IZP.272.15.2020

**Odpowiedzi na zapytania do treści specyfikacji istotnych warunków zamówienia
wraz z jej modyfikacją**

Dotyczy postępowania o udzielenie zamówienia publicznego, którego przedmiotem jest:
„Budowa wielofunkcyjnego boiska sportowego przy Zespole Szkół Ponadpodstawowych Nr 2
Centrum Kształcenia Zawodowego w Łowiczu im. Tadeusza Kościuszki”.

Warstwa ET

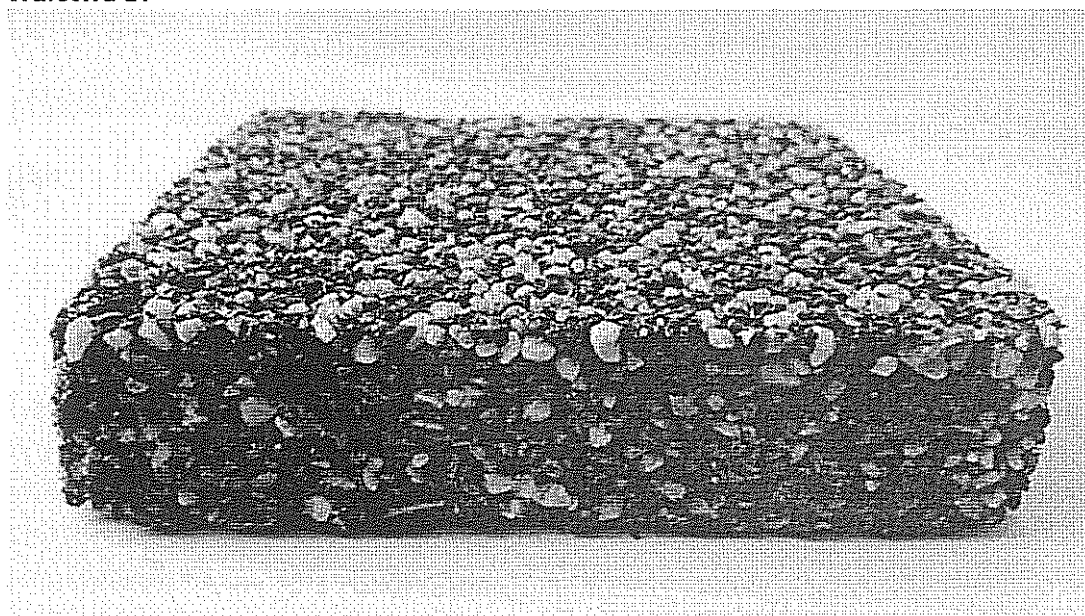
Zwracamy się z wnioskiem o dopuszczenie zastosowania alternatywnego rozwiązania dla konstrukcji podbudowy nawierzchni poliuretanowej tj. wykonania warstwy mineralno-syntetycznej typu ET o gr. ok. 35 mm lub płyty betonowej gr. min 12 cm zbrojonej włóknem rozproszonym pp (w wielości 1 kg/m³ mieszanki), zamiast warstwy asfaltobetonu boiska. Informujemy, że warstwa typu ET to systemowa warstwa podkładowa dla nawierzchni pu. Składa się z mieszaniny żwirku kwarcowego, granulatu gumowego i lepiszcza pu. Warstwa typu ET (najtańsze rozwiązanie) pozwala na instalację nawierzchni pu następnego dnia zaś warstwa asfaltobetonu wymaga sezonowania przez okres minimum 30 dni. Natomiast wykonanie płyty betonowej o parametrach równości pozwalającej ułożenie warstwy poliuretanowej gr. 16 mm jest znacznie tańsze niż warstwa asfaltobetonu co przełoży się na oszczędności w budżecie Zamawiającego.

Odpowiedź

Warstwy podbudowy dla boiska i bieżni zostały określone w dokumentacji projektowej i STWiORB.

Zamawiający podtrzymuje zapisy SIWZ w tym zakresie.

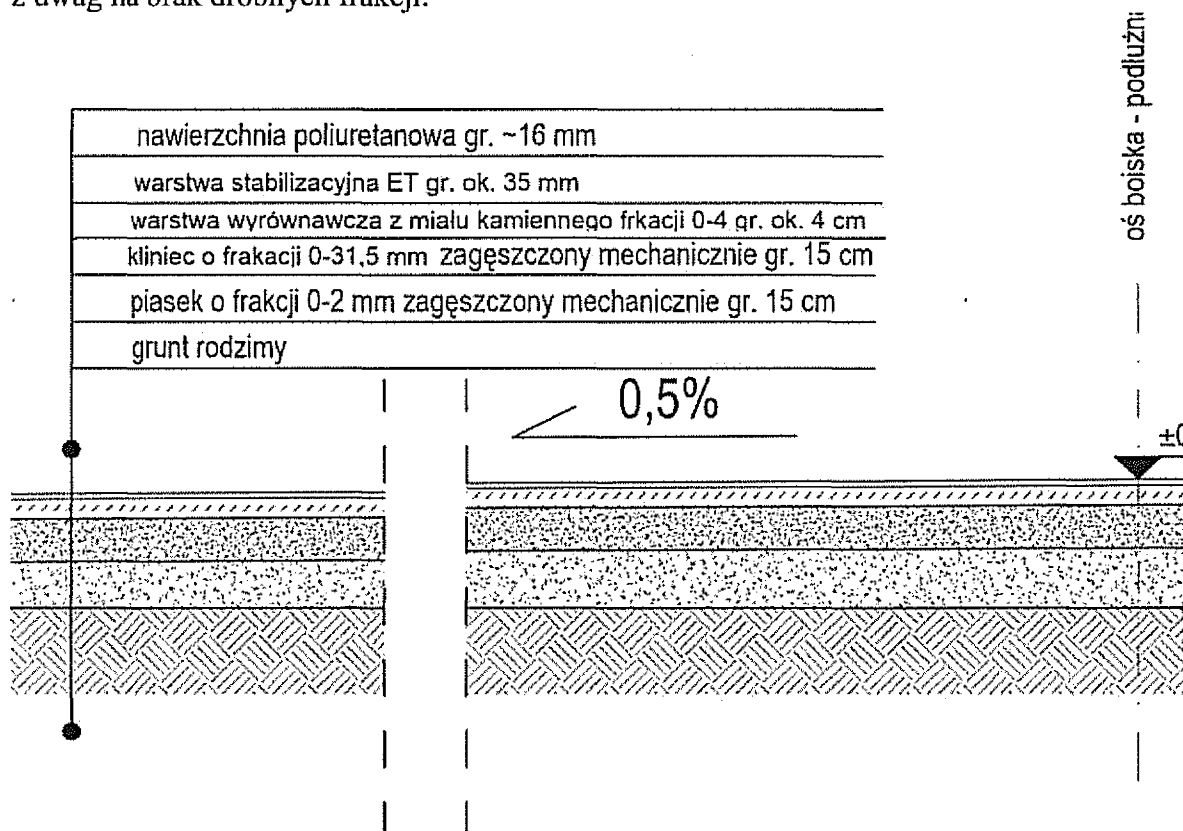
Ponadto zwracamy się z wnioskiem o dopuszczenie konstrukcji podbudowy dla boiska i bieżni jak niżej. Jest to powszechnie stosowane rozwiązanie. Prośbę motywujemy tym, że zaprojektowana warstwa z tłucznia 16-32 mm gr. 15 cm nie jest możliwa do zagęszczenia z uwagi na brak drobnych frakcji.
